・		大東建託（株）小牧支店 一級建築士事務所	設計者 一級建築士登録 第285096号 野澤 健	工事名称 NO. ①②⑥①④②④—① 舟橋 佳恵様 グループホーム新築工事		図面番号 A-4-1	
・				図面名称 1 階平面図			縮尺 1/100
・							
・	設計 2021年 10月 14日

・		大東建託（株）小牧支店 一級建築士事務所	設計者 一級建築士登録 第285096号 野澤 健	工事名称 NO. 0261424-01 舟橋 佳恵様 グループホーム新築工事		図面番号 A-4-1	
・				図面名称 2階平面図			縮尺 1/100
・							
・	設計 2021年 10月 14日

1 階 平 面 図 S=1/100

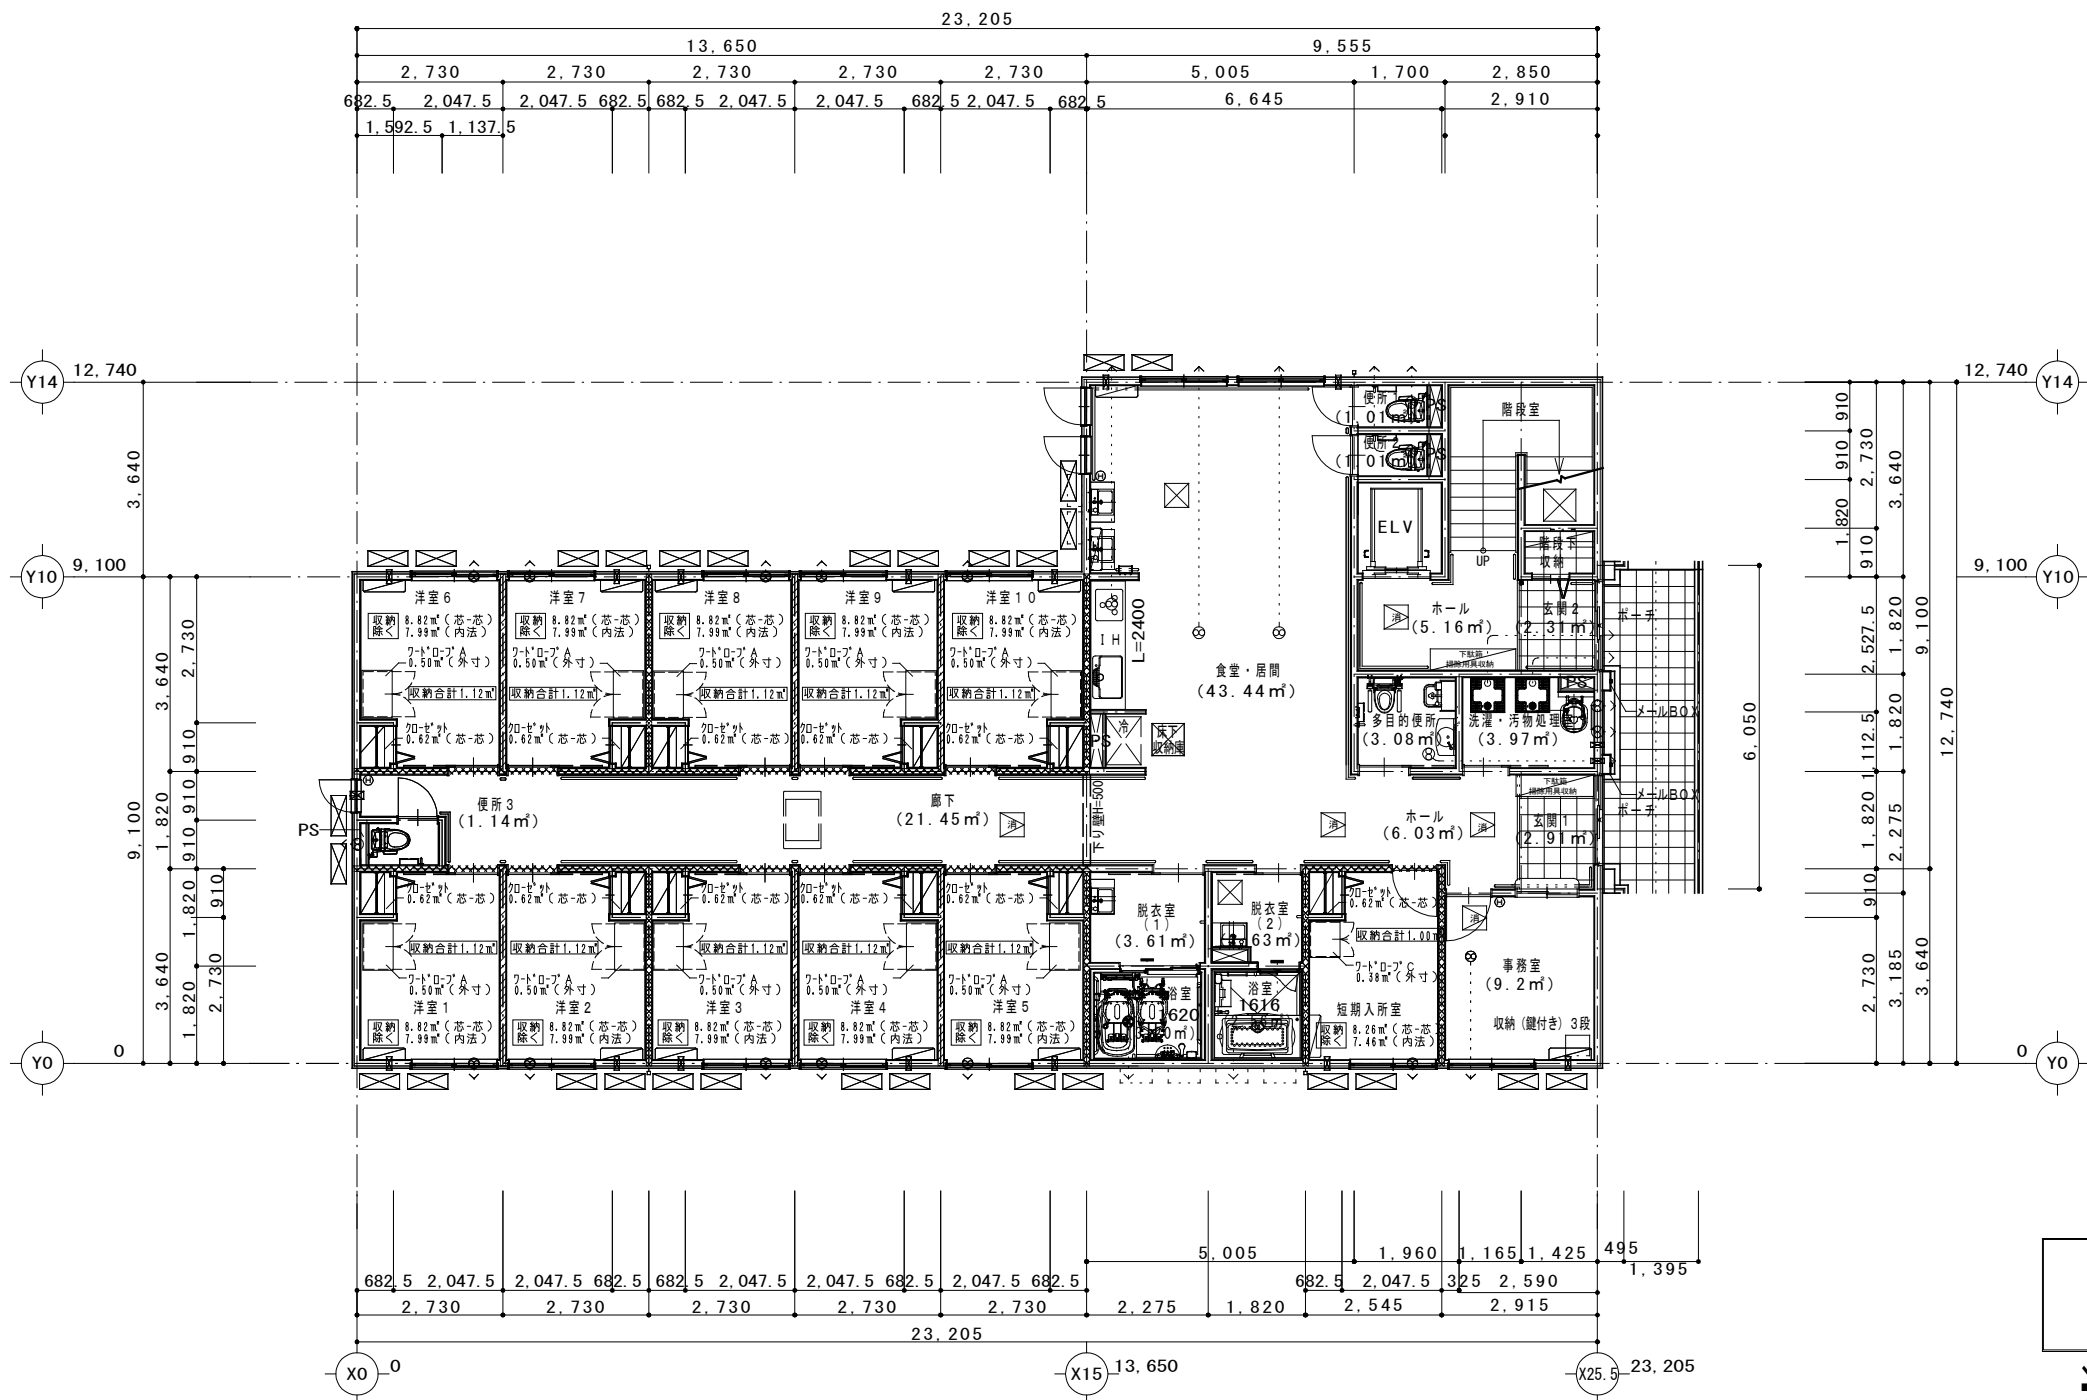
変更平面

※洋室収納設置
